## **Addenda n° E-1**

**Projet :** Mise aux normes de l'aérogare de Sept-Îles

**Dossier n° :** ARAA-00028394

**Date :** 20 juin 2014

### **2. Dessin E21 DE 24**

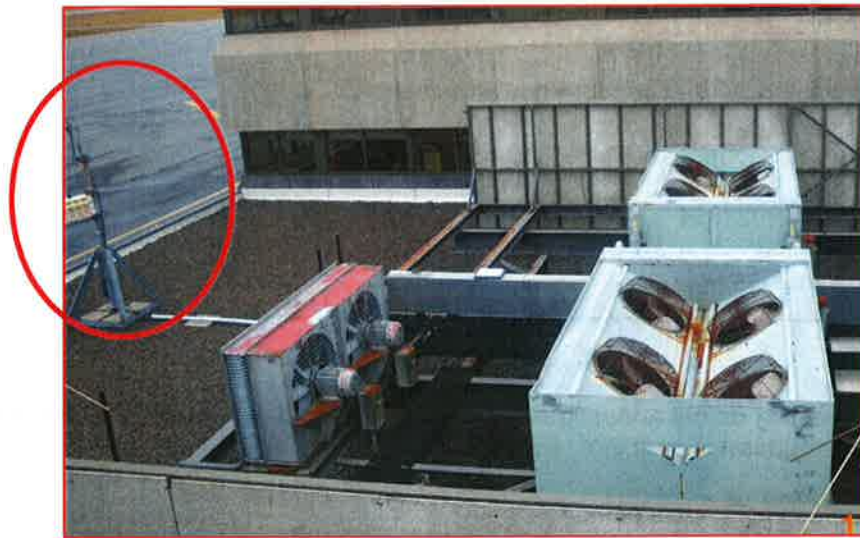
- 2.5 La note importante n° 3 est modifiée, le nom du panneau d'urgence pour le raccordement des détecteurs de gaz et pour le contrôle des unités de ventilation.
- 2.6 L'antenne au toit est à relocaliser, montrée sur la photo, pour permettre l'installation de la structure de support de l'unité de ventilation. Réinstaller près de la position actuelle en conservant le filage actuel.
